161-я сессия

Предложение по поправкам серии 06 к Правилам № 107 (транспортные средства категорий M₂ и M₃)

Представлено Рабочей группой по общим предписаниям, касающимся безопасности*

Образец А
(см. пункт 4.4 настоящих Правил)

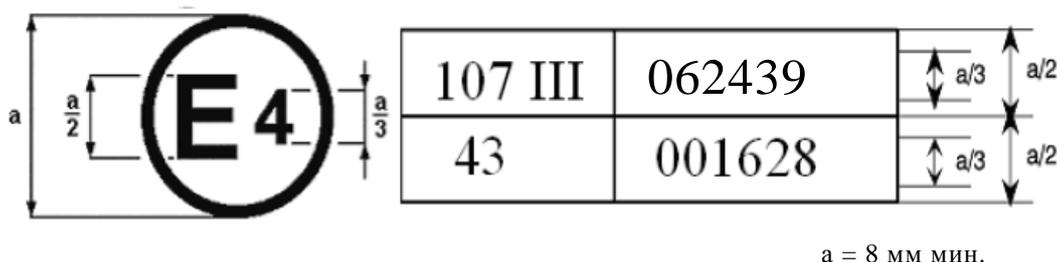
Приведенный выше знак официального утверждения ... под номером официального утверждения 062439. Номер официального утверждения ... с поправками серии 06.

Образец В
(см. пункт 4.5 настоящих Правил)

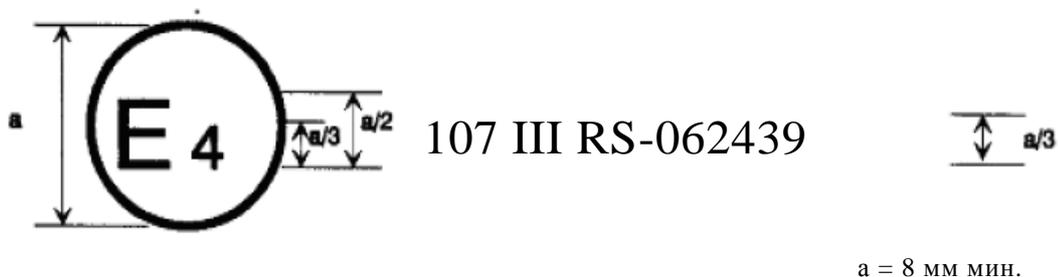
Приведенный выше знак официального утверждения ... Правила № 107 включали поправки серии 06, а Правила № 43 были в первоначальном варианте.
